改善箇所説明図

対象車両外観

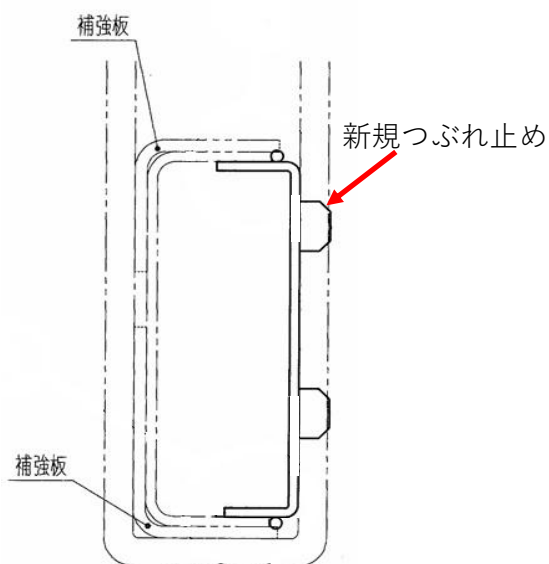
改善前

改善後

つぶれ止めが脱落していた場合

クレーン架装を行ったトラックにおいて、荷台とシャシフレームをUボルトで締結する際に取り付けるつぶれ止めの加工工程が不適切なため、車両振動等で当該つぶれ止めがシャシフレームから脱落し、他の交通を妨げるおそれがある。

全車両、つぶれ止めを対策品に交換する。

改善実施済車には、車両助手席側ドア開口部のドアストライカー付近へ識別用のシールを貼付する。
